Gemeente Amsterdam
Dienst Milieu en Bouwtoezicht

ons kenmerk	N01/0491 2004 (2/139537 SDN 2004)
onderwerpen	• deelgoedkeuring nr. N5 • bezwaar met betrekking tot doorbuiging atriumtrappenhuizen • ontvangst van documenten inzake aanvalsroute brandweer en Basisdcument Brandveiligheid
onderdelen deelgoedkeuring	• wijziging grenzen brandcompartimenten • addendum Masterplan (Maatregelen Pakket) Brandveiligheid • positie van brandkleppen in luchtbehandelingsinstallatie • noodverlichting (heroverweging vluchtrouteaanduiding)
adres	Grasweg 31 (voorheen 29)
behandeld door	[redacted]
telefoonnummer	
buitendienstinspecteur	
telefoonnummer	
bijlage	gewaarmerkte bescheiden
datum	15 oktober 2007

Betreft: Addendum Master Plan Brandveiligheid
Status Definitief
Documentnummer: MPB 1037.300.60-02

Object: Shell New Technology Center
Shell International Chemicals B.V.
Amsterdam

Fase : Werk NT4

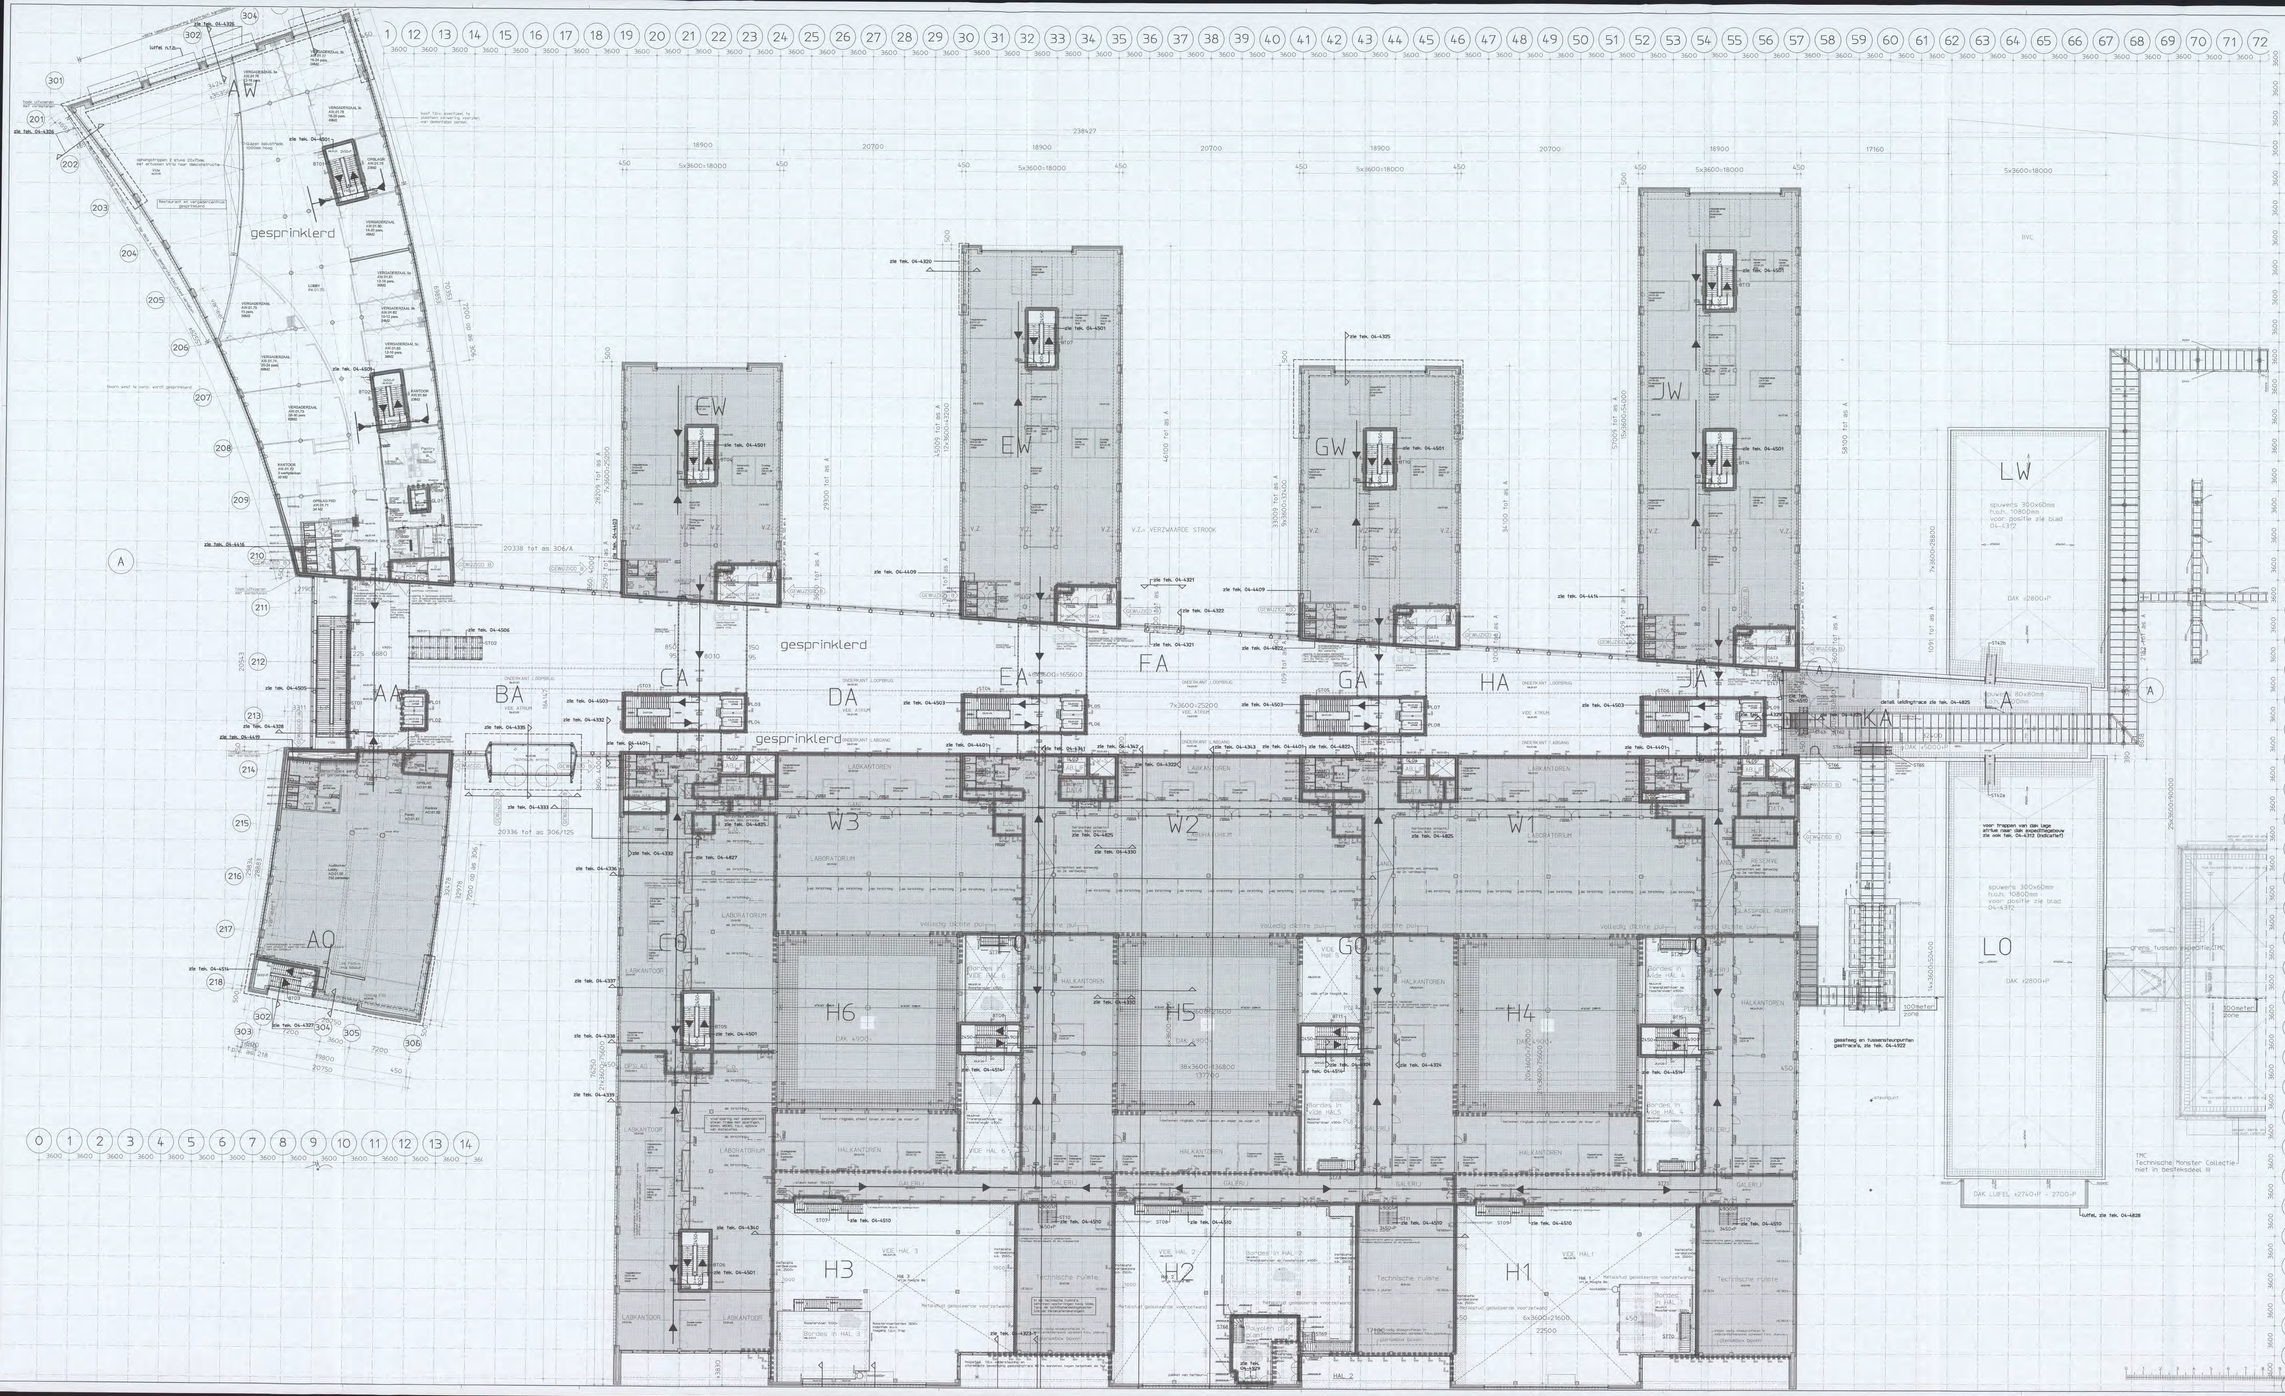
Op 11 mei 2007 hebben wij een voorstel voor wijziging van de brandcompartimentscheidingen (wijziging B van 10 mei 2007) ontvangen.

0	Ze zijn toegevoegd	[redacted]	10-05-2007
Versie	Beschrijving wijziging	Naam	Datum

DEELGOEDKEURING
Tegen de uitvoering van het werk overeenkomstig de bijgaande gewaarmerkte bescheiden, te weten:

tien tekeningen, gemerkt NT2 tot en met NT11,
een bijlage, gemerkt NB10,
